令和2年8月31日（月）
令和2年度 第1回
大阪府河川構造物等審議会
三大水門景観検討部会

資料4

木津川水門の景観設計において 配慮すべき事項と進め方について

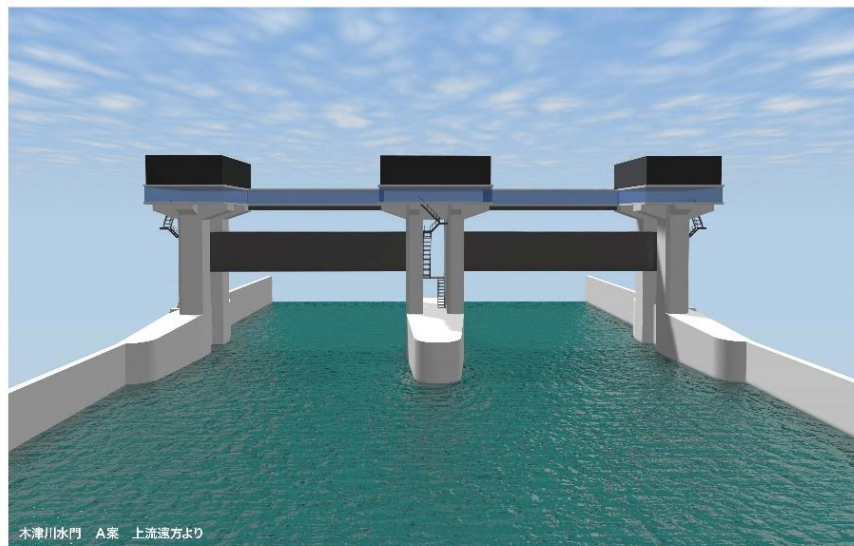
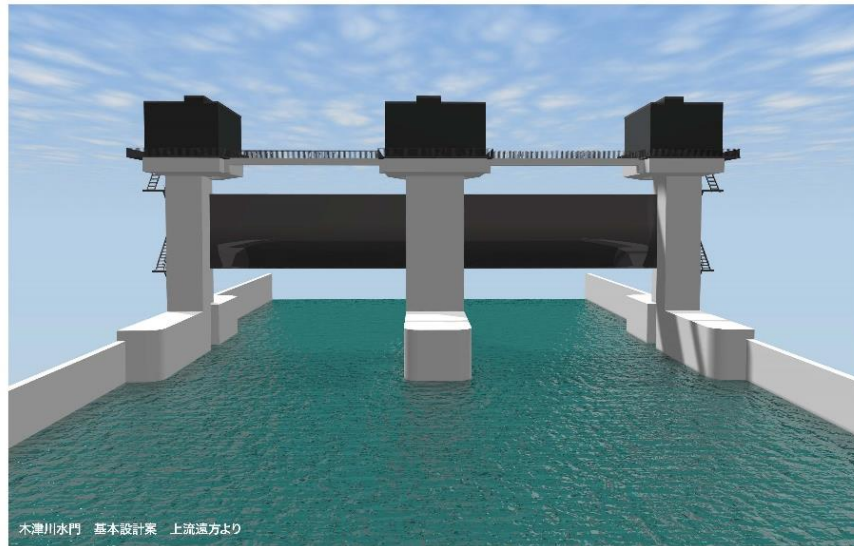
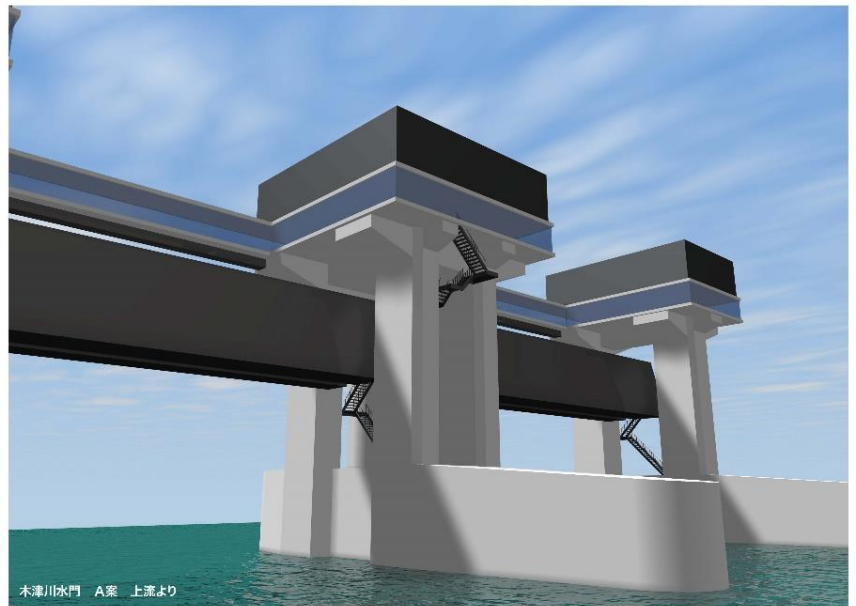
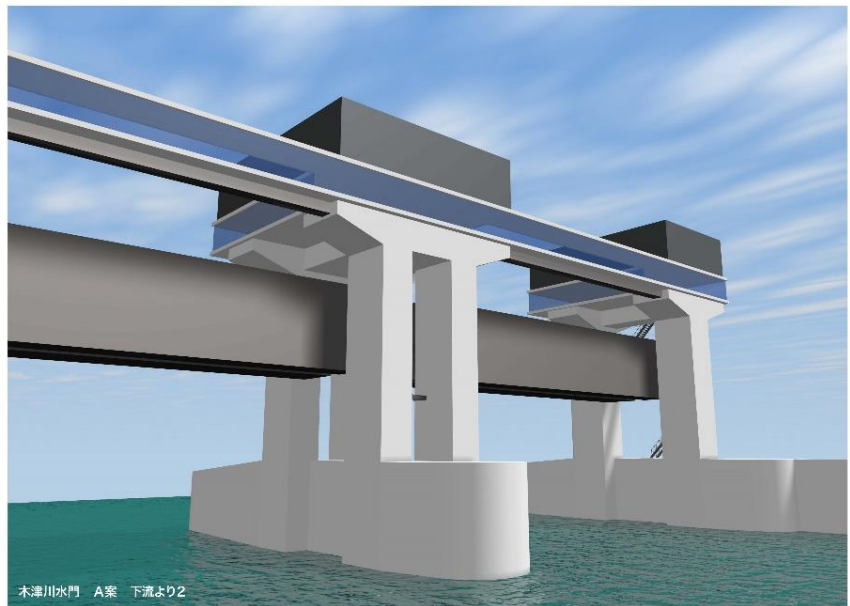
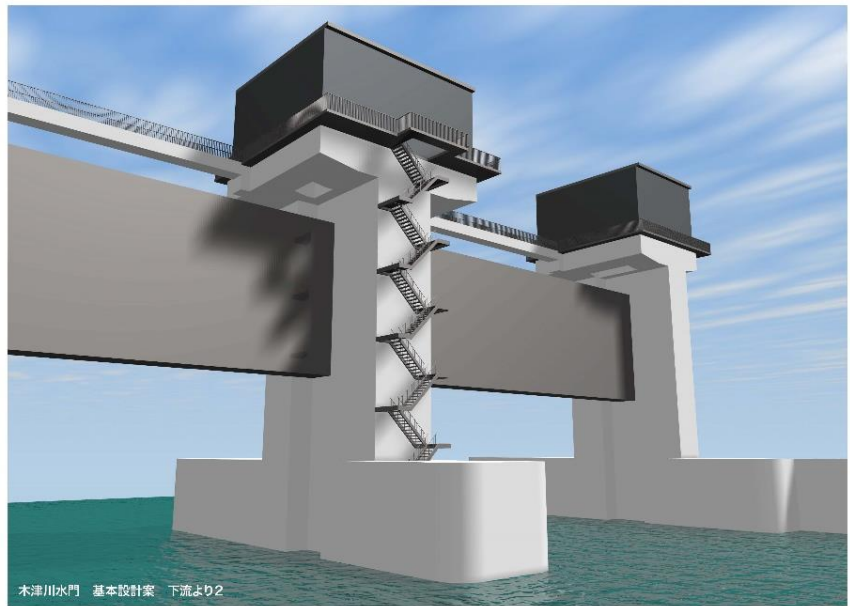
扉体を2分割して、見た目の高さを抑え、全体の高さも低くした。

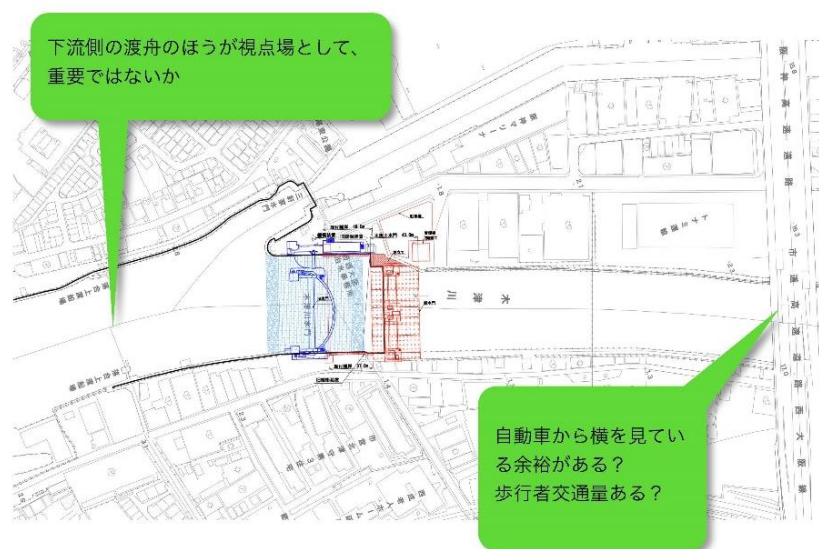
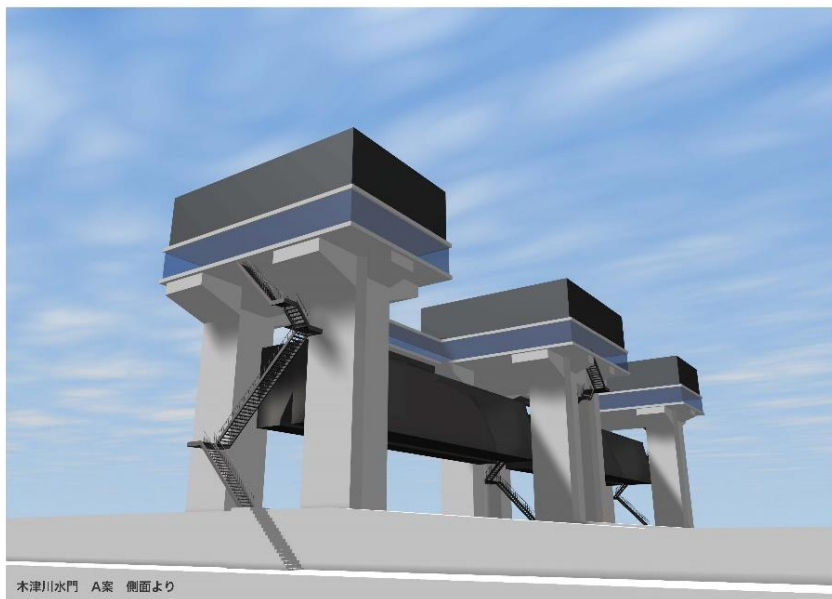
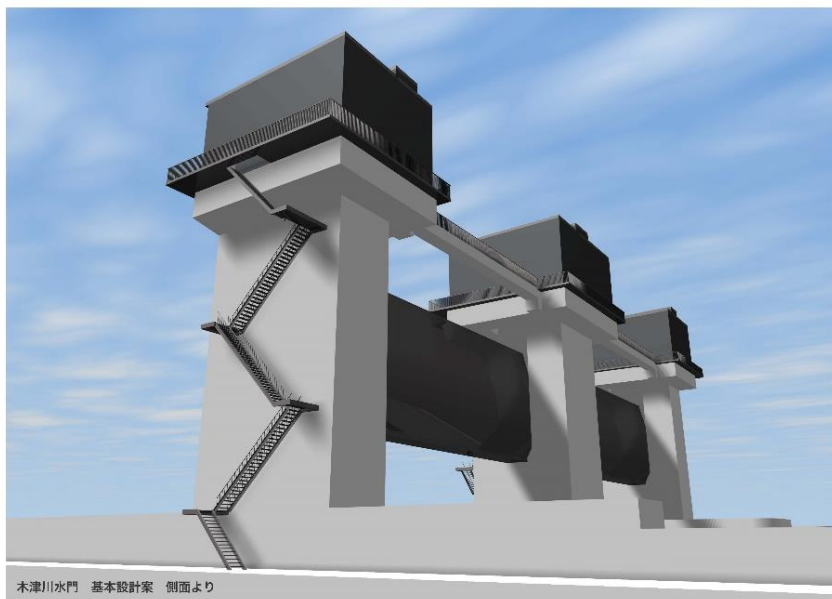
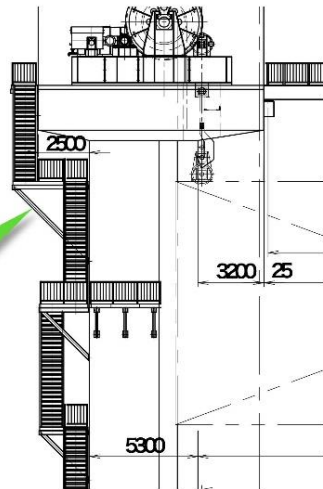
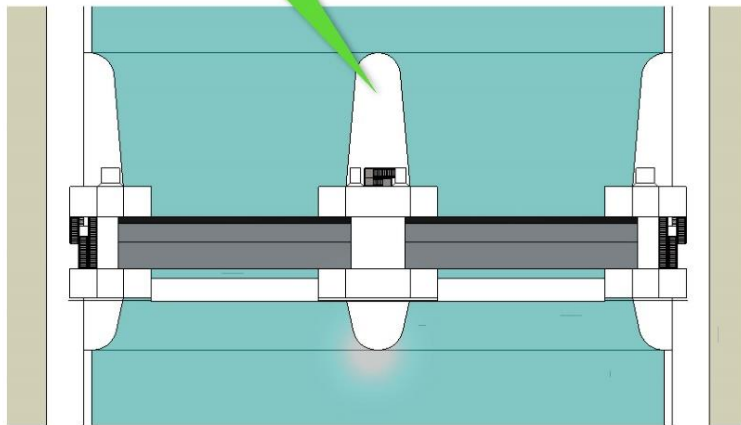
階段の頬杖はかなりみっともないので、片持ち梁の方が良い。

僅かに先細りにして、先を丸くするほうが綺麗。構造的に必要なら、水面下は元のサイズでもOK。

この厚みを、なるべく小さく見せたい

床スラブの鈍重さを軽減するのがデザインの要点

太い柱1本より、2本に分けるほうが綺麗。

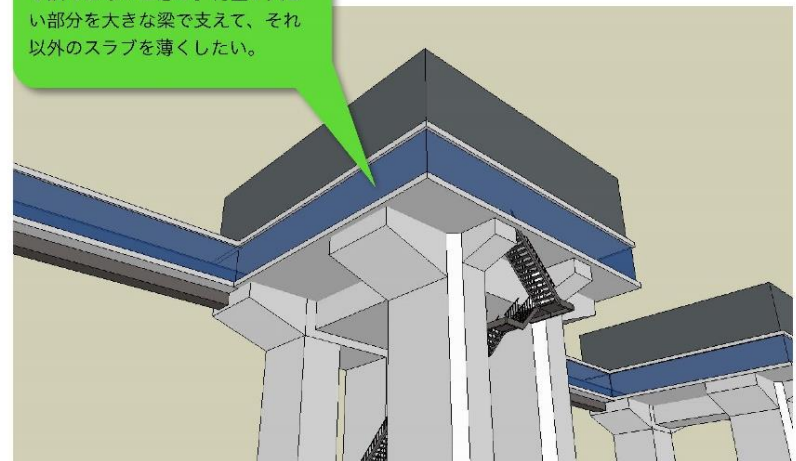
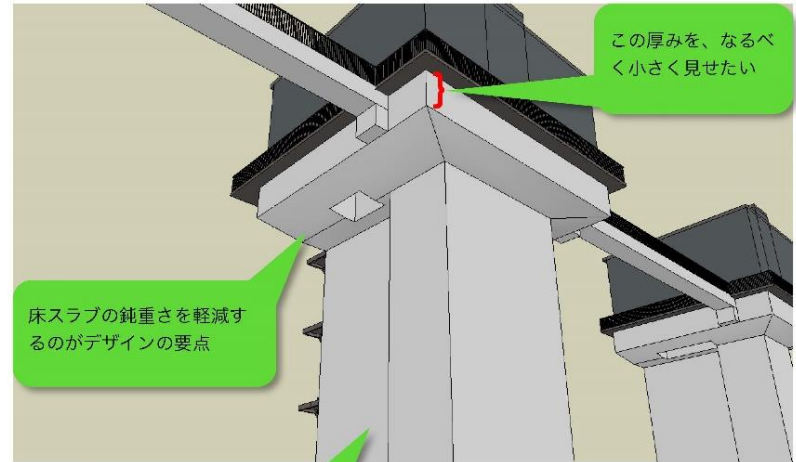
操作室の床に、等分布荷重がかかる訳ではないと思う。荷重が大きい部分を大きな梁で支えて、それ以外のスラブを薄くしたい。

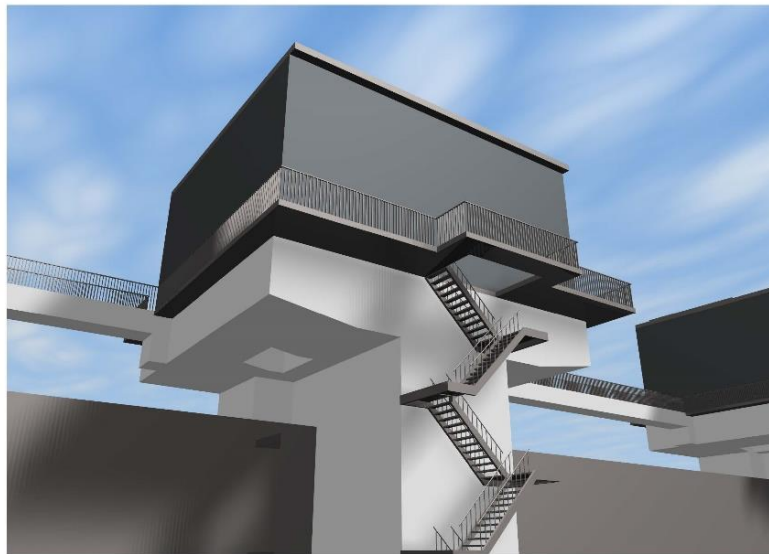
横連窓の場合は、階段は、スラブの下から入るのが綺麗
